Deres ref.: 201715421-48

Oslo, 23. oktober 2019

MERKNADER TIL FORSLAG TIL TILTAKSLISTE FOR OFFENTLIGE ROM I NYDALEN (TOR NYDALEN)

Parken bør legges til Sandakerveien 113–119 og programmeres for allsidig bruk

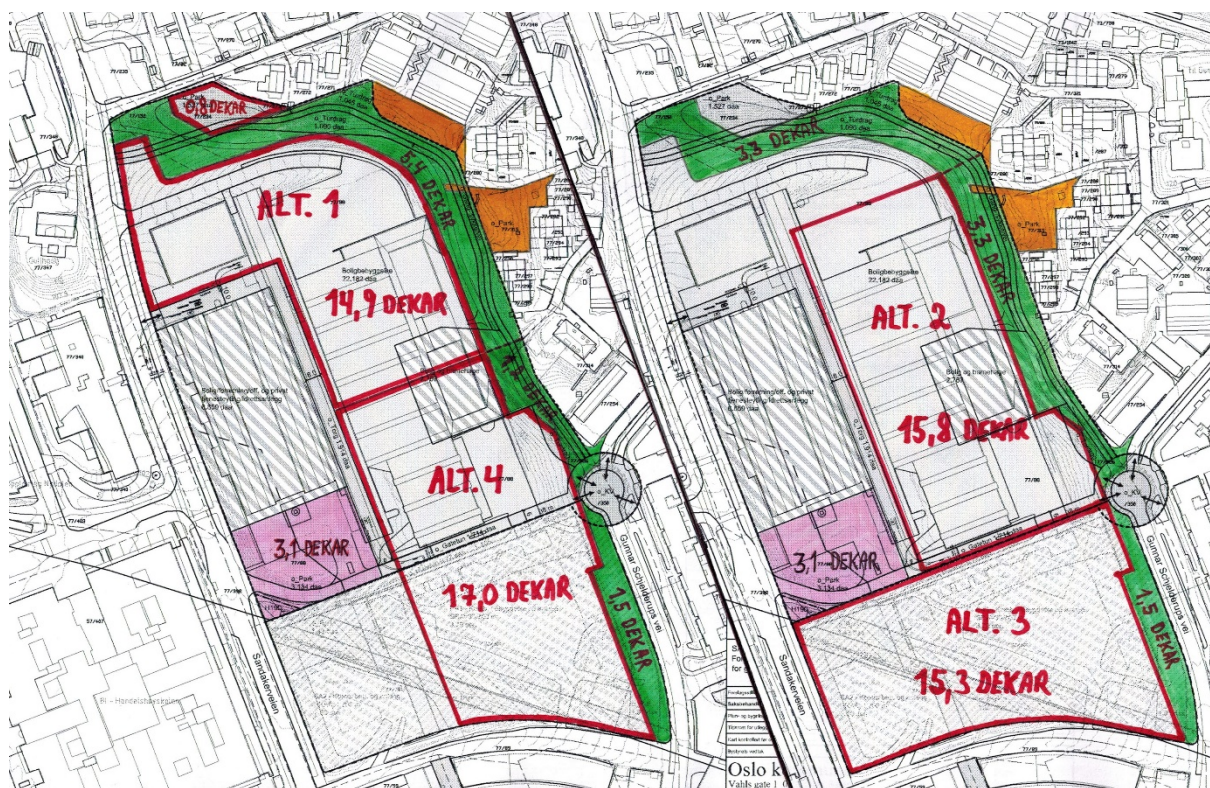
Vi ser for oss **fire prinsippløsninger for plassering av parken på disse to eiendommene**, to på eiendommen Sandakerveien 121, én på eiendommen Sandakerveien 113–119 og én der begge eiendommene inngår i parken. De fire alternativene vises på de to sammenstilte kartene på neste side, avgrenset med rød strek. Schibsteds trykkerihaller forutsettes bevart i alle alternativene. Med heldekkende rosa er det lagt inn en forplass (torg/park) på 3,1 dekar sør for trykkerihallene.

Parken legges i alternativ 1 i sin helhet til Sandakerveien 121 og legges nord og nordøst for trykkerihallene – vist på kartet med et areal på 14,9 dekar. I praksis utvides parken med 5,4 dekar som i dag er regulert til gang- og sykkelvei og til spesialområde – parkbelte i industriområde, og kan eventuelt utvides med det grå feltet på 0,8 dekar som i dag er regulert til fellesområde (parkering).

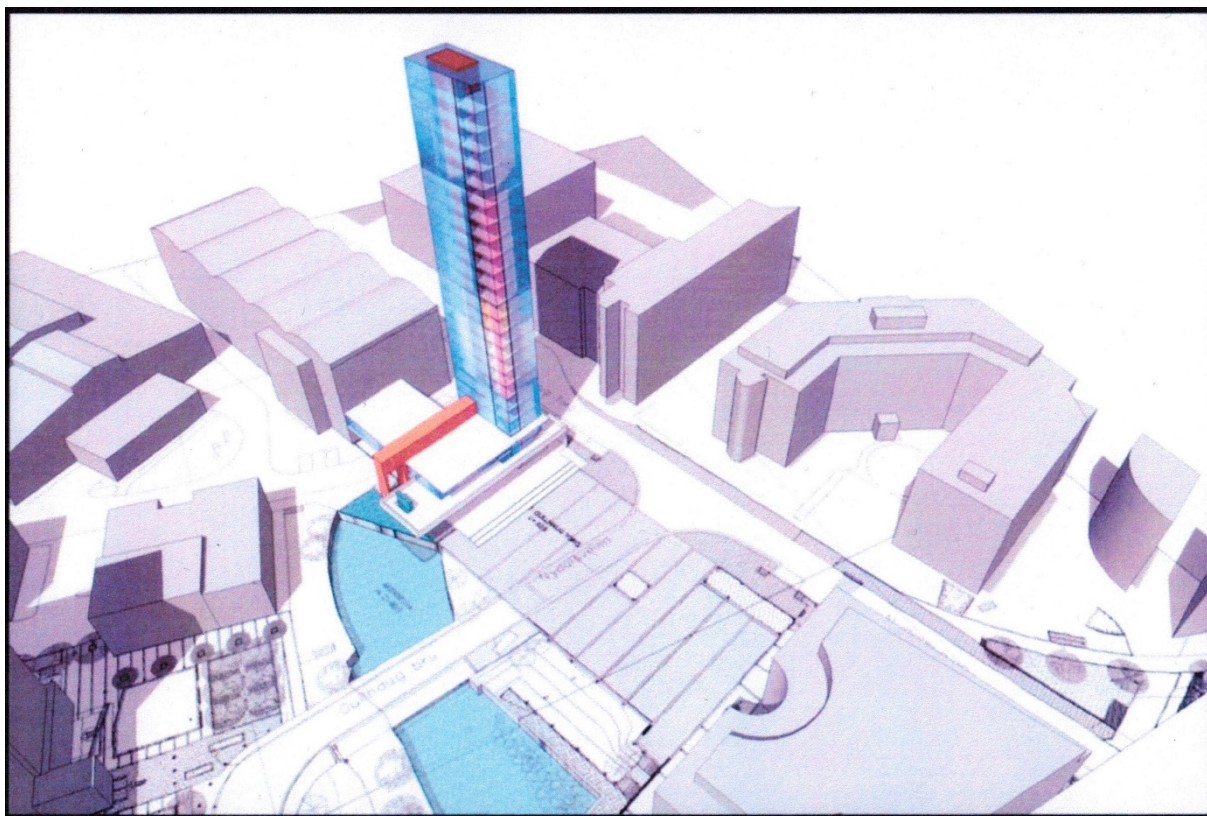
Også videre opp mot Gullhaug Torg 4 A bør breddeutvidelsen av elva skje på vestsiden av kulverten, men reduseres fra 9 meter til 6 meter i det aller siste partiet opp mot dagens åpne elv, slik at elvas bredde her reduseres fra 20 meter til 17 meter, dvs. samme bredde som Akerselva har oppstrøms kulverten. Videre oppover er elva i dag kun åpnet i en bredde på 9–10 meter. Jf. at dagens bygning i søndre del av eiendommen Gullhaug Torg 4 A er blitt oppført delvis oppå det historiske elveløpet.

Nedover mot Gullhaug Torg 2 A bør derimot stadig mer av elvas breddeutvidelse skje på østsiden av kulverten, inntil hele breddeutvidelsen legges øst for kulverten i eiendomsskillet mellom Gullhaug Torg 2 B og Gullhaug Torg 2 A, dvs. ved overgangen til Gullhaug torg i sør.

Akerselva bør gjenåpnes med en bredde på ca. 20 meter på den 100 meter lange lukkede strekningen over Gullhaug Torg 2 A og 2 B. Gjenåpningen bør skje ved å åpne elvekulverten og utvide elva utelukkende mot øst fra Spikerbrua opp til Riksteatrets sørvegg. Videre oppstrøms bør gradvis mer av breddeutvidelsen skje vest for kulverten og tilsvarende mindre av breddeutvidelsen skje øst for kulverten, inntil hele breddeutvidelsen legges til vestsiden av elvekulverten 45 meter oppstrøms Riksteatrets sørvegg og videre opp til Riksteatrets nordvegg og Gullhaug Torg 4 A.

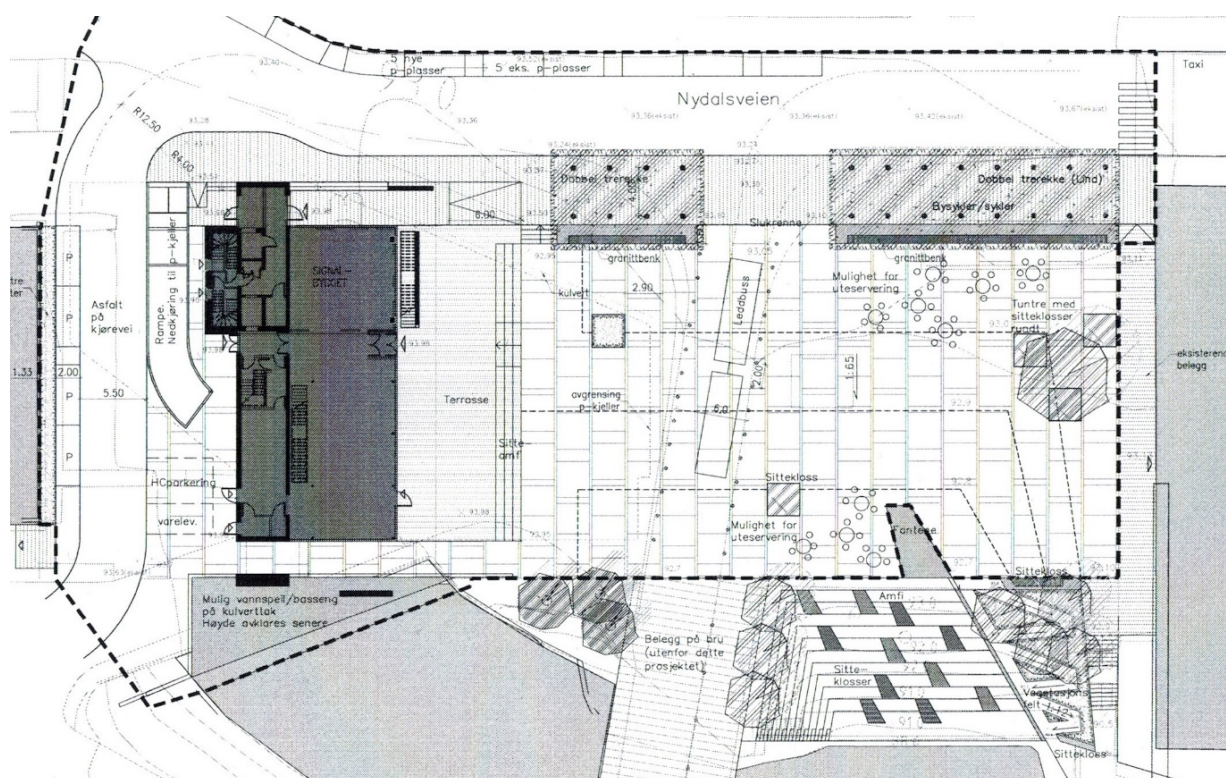
Til forskjell fra 2000-planen åpner gjeldende reguleringsplan fra 2010 for at paviljongen kan krage ut mot vest over Spikerbrua og over ca. 21 m² av Akerselva nedstrøms brua, men skiller seg ellers ikke vesentlig fra 2000-planen hva gjelder byggegrenser og høyder for paviljongbygningen og bygget over avkjørselen. Jf. også at tillatt bruksareal er tilnærmet det samme i de to reguleringsplanene, om vi ser bort fra tårnbyggets 2 500 m².

Ingen deler av tårnbygget ligger nærmere dagens elvekulvert enn 8 m.

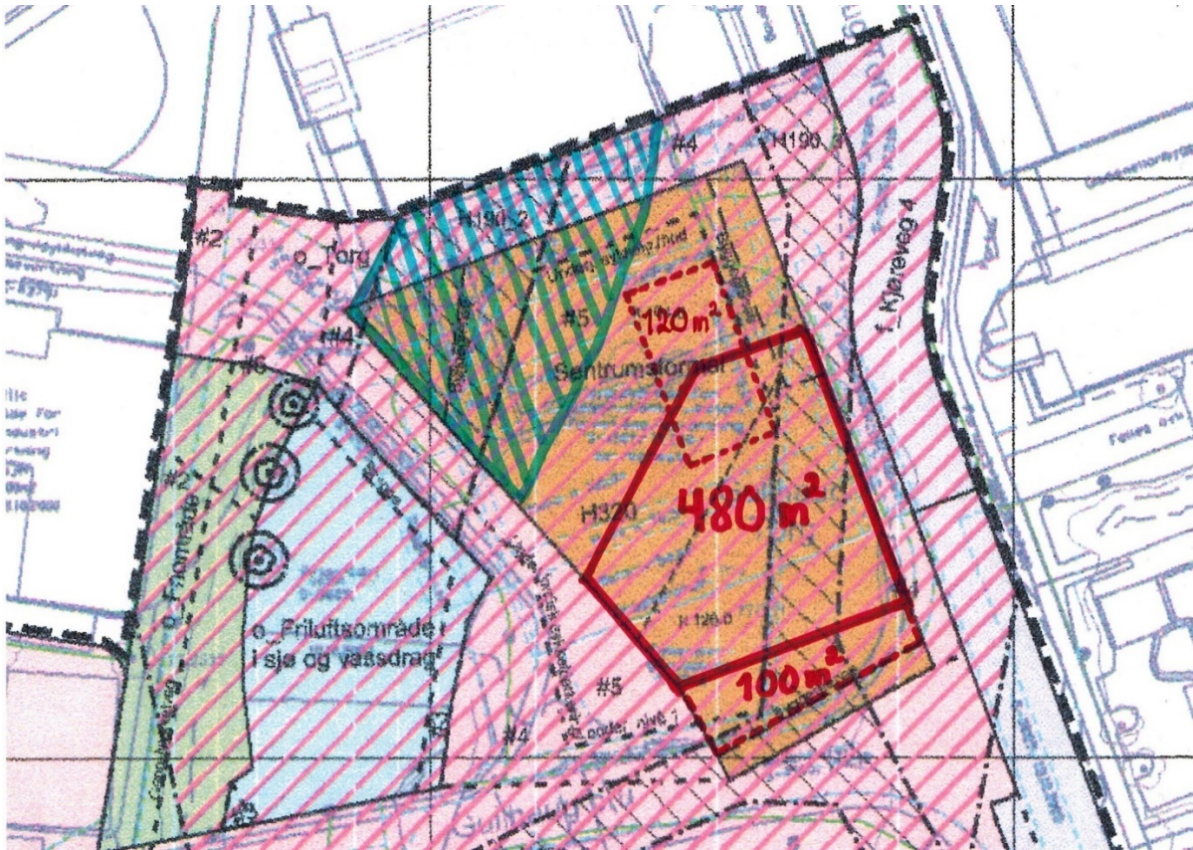
Høyhuset med kjelleretasjens plassering vil blokkere for en breddeutvidelse av elva øst for kulverten, dvs. for å åpne Akerselva i elvas historiske løp over Gullhaug torg, slik kjelleren i gjeldende regulering i utgangspunktet også blokkerer for å utvide elveløpet østover siden kjelleren er lagt inntil kulverten.

Mens Avantors planforslag tillater at ca. 85 m² av høyhuset plasseres 0,5 m over kulverttaket, tillater gjeldende regulering at ca. 15 m² av paviljongen legges oppå kulverten og at ca. 88 m² av bygningen mellom paviljongen og Riksteatret plasseres 5,2 m over kulverttaket (4,7 m over terreng). Avantors planforslag tillater videre at 85 m² av Akerselva lukkes nedstrøms Spikerbrua (jf. s. 22 i dette brevet). Gjeldende regulering tillater at ca. 45 m² av Akerselva lukkes for å utvide Spikerbrua nedstrøms og legge et vannspeil oppå bruutvidelsen og deler av dagens bru, at Spikerbrua utvides oppstrøms med ca. 27 m² over kulvertene, og at ca. 21 m² av paviljongtaket krager ut over Akerselva nedstrøms den utvidete brua. Dersom gjeldende regulering realiseres, vil frihøyden over Akerselva for de delene av kulvertene som eventuelt åpnes, være ca. 6 meter, men for at hele kulverten skal kunne åpnes, må reguleringsformålene endres for de arealene på bakkeplan som ikke tillates bebyggt, på samme måte som reguleringsformålene også må endres i Avantors planforslag for at kulverten skal kunne åpnes.

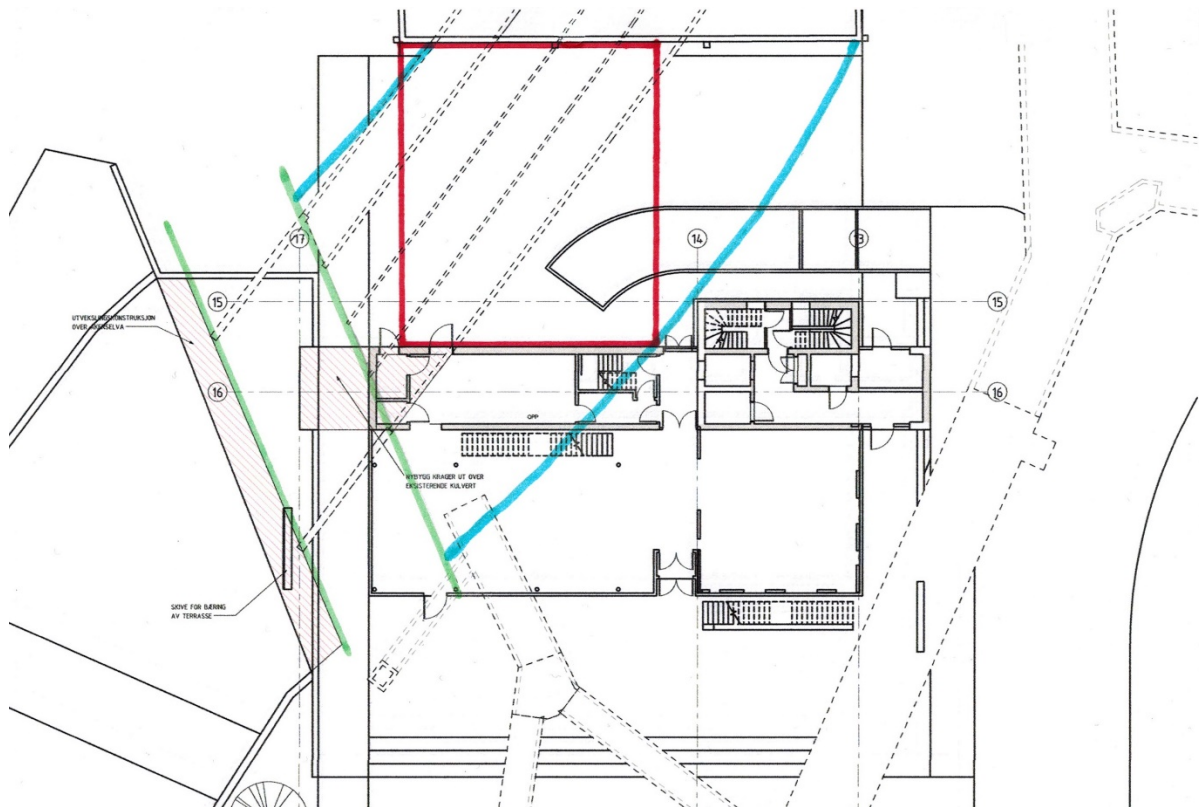
På plantegningen på neste side har vi med rødt lagt inn byggegrensene for mellombygget som det skal være en fri høyde på minst 4,7 m under, med grønt tydeliggjort hvor Spikerbrua ligger, og med blått vist hvor Akerselvas historiske løp bør gjenåpnes i en bredde på 20 m. På plantegningen viser Avantor med rosa skravur Spikerbruas utvidelse nedstrøms som vannspeilet på brua er tenkt lagt på, paviljongens utkraging over Spikerbrua og paviljongens fotavtrykk over den sørøstre av kulvertene.

For paviljongens del kan det kort bemerkes at det kun er paviljongens flate tak (tenkes benyttet som terrasse) som tillates å krage ut over elva mot vest. Det er helt uproblematisk å flytte plantegningens «skive for bæring av terrasse» til østsiden av kulvertene, inn i paviljongens vestvegg. Vestveggen i paviljongen vil kunne gi mer enn tilstrekkelig bæring for paviljongens utkragede tak. Og bruutvidelsen (for vannspeilet) med 1,5–2,0 meter mot sørvest kan selvsagt forankres i selve brua. Ingen av de elementene som ifølge PBE «trolig» har et «særlig» behov for å «fundamenteres ut i elva», trenger med andre ord å fundamenteres ute i Akerselva nedstrøms Spikerbrua.

For overbyggets 16 m brede spenn fra paviljongen til Riksteatret er det ikke behov for bæresøylar mellom de to bygningene. Overbygget er da også tenkt oppført i kun én etasje. På sørsiden av den 16 m brede åpningen mellom Riksteatret og paviljongen vil det være naturlig å benytte paviljongens fundamentering også for overbygget siden de to bygningene tenkes oppført samtidig. Overbyggets sørøstre hjørne havner for øvrig hele 9 m sørøst for kulvertene. Det er ikke nødvendig å legge den nordvestre bæresøylene til paviljongen i paviljongens nordvestre hjørne 3 m nordvest for kulvertenes sørøstligste vegg, dvs. ute i elvekulverten. Nødvendig fundamentering for paviljongens nordvestre hjørne, og overbyggets sørvestre hjørne, kan foretas rett sørøst for kulvertene slik som i Avantors planforslag. Her er det jo også kun snakk om bæring for et 13 m høyt bygg og ikke et 70 m høyt bygg.

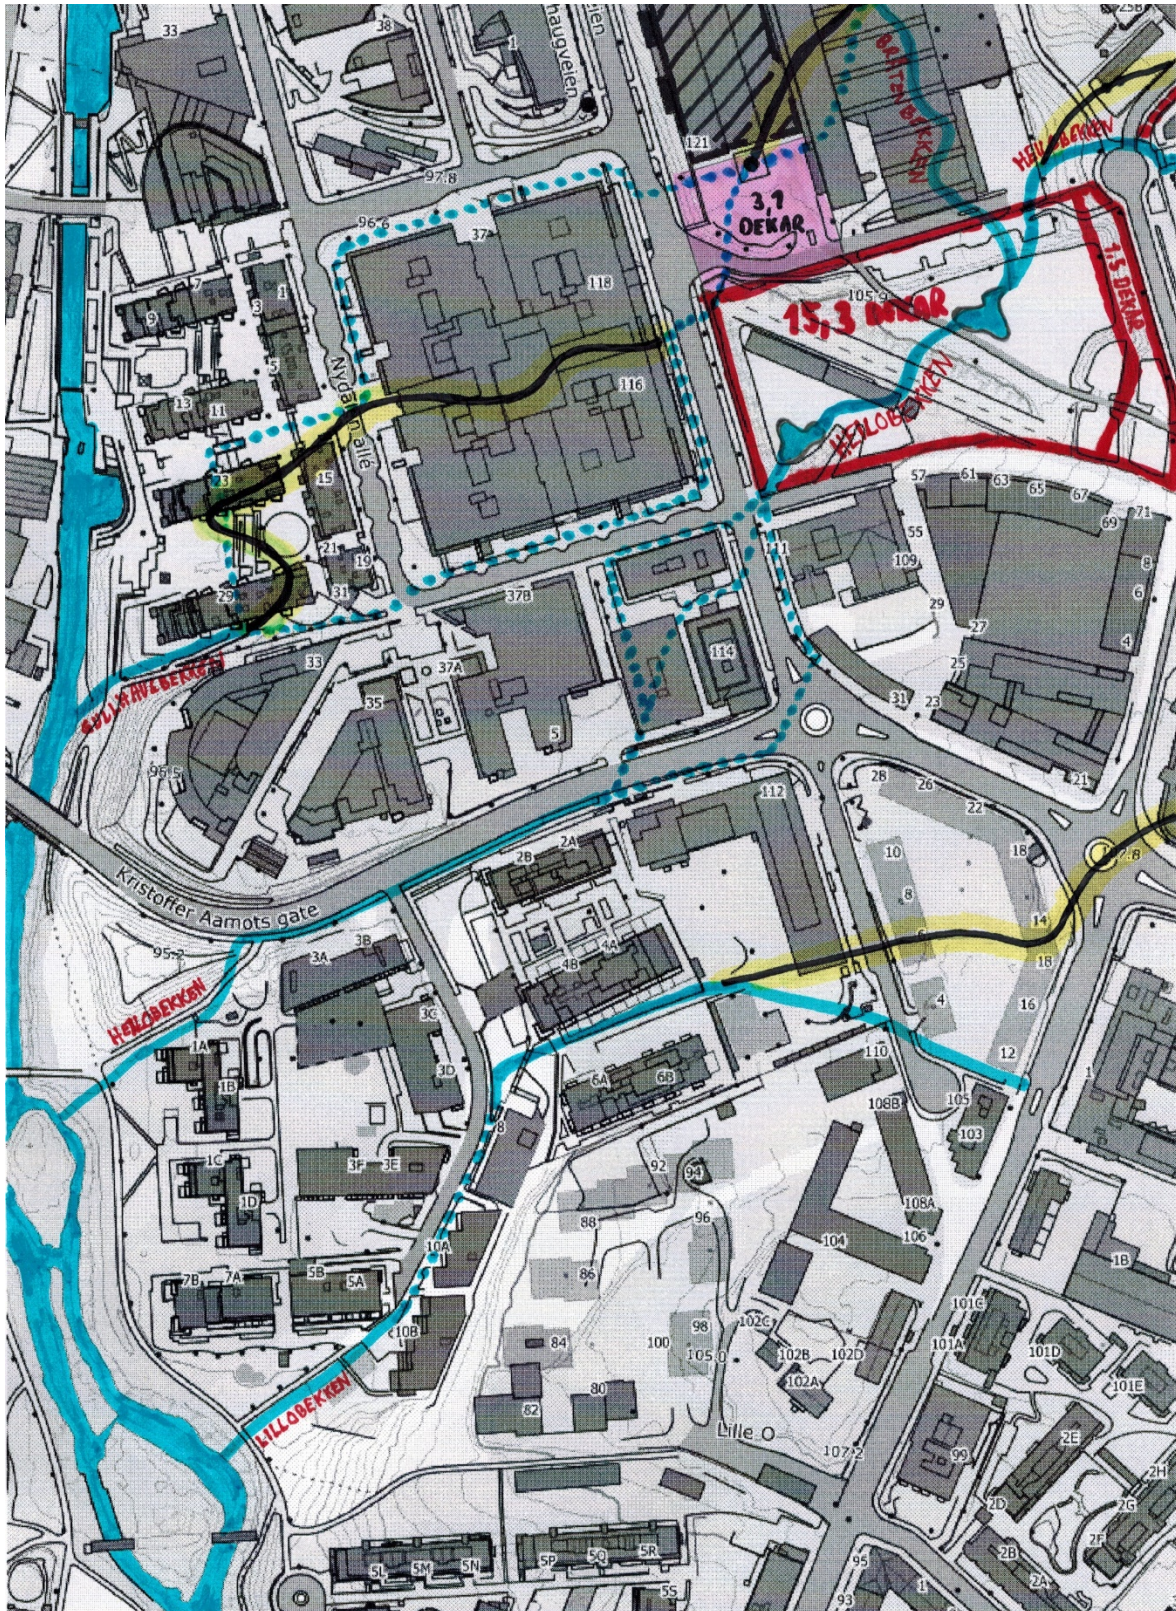
Hvilke partier av Gullhaugbekken, Heilobekken og Lillobekken bør det være mulig å åpne i dag eller i de nærmeste årene?

Gullhaugbekken vil enkelt kunne gjenåpnes gjennom friområdet langs Akerselva fra det historiske bekkeoset hvor det i dag ligger en OV-ledning (i form av et betongrør dekket med ei betongkappe for å beskytte OV-ledningen) som slipper overvann ut i Akerselva. Betongrøret bør fjernes også under turveien langs Akerselva og erstattes med ei bru for turveien over bekken. Dermed gjenåpnes 20 m av bekken. Gullhaugbekken kan relativt enkelt åpnes ytterligere ca. 40 m langs nordsiden av den nederste delen av gangveien mellom Nydalen allé 29 og 33 og videre langs nordsiden av gangveien inne i Solsiden-området, mens de siste ca. 15 m av den totalt ca. 75 m lange strekningen opp til portrommet mellom Nydalen allé 29 og 27 er mer krevende å gjenåpne.
